PRODUKTINFO

AKTIVATOR TIL KNORR-BREMSE MODULATORER

BE900907

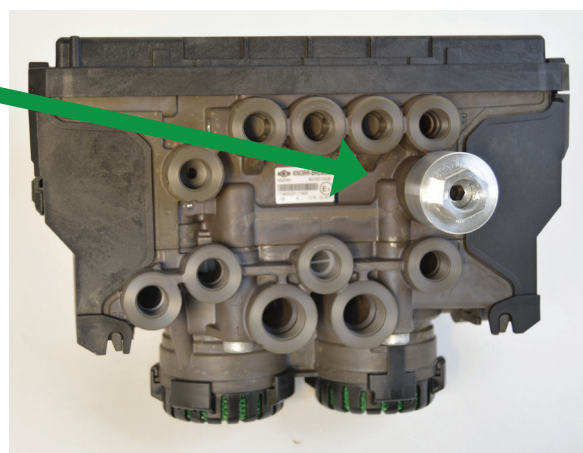
På Knorr-Bremse modulatorer i generation 2.1 og 2.2 ses det ofte, at nødbremsefunktionen (ventilhus produceret i aluminium) ødelægges af vejsalt og tæring.

Udskift det irrede ventilhus med et nyt i messing!

OBS: Billedet viser det originale ventilhus i aluminium.

- 1 Afmontér det ødelagte ventilhus
- 2 Rens studsene grundigt
- 3 Montér det nye ventilhus med Loctite

Efter udskiftning SKAL der udføres en funktionstest af håndbremse/nødbremse. Det nye ventilhus er produceret i messing, hvilket sikrer lang levetid.
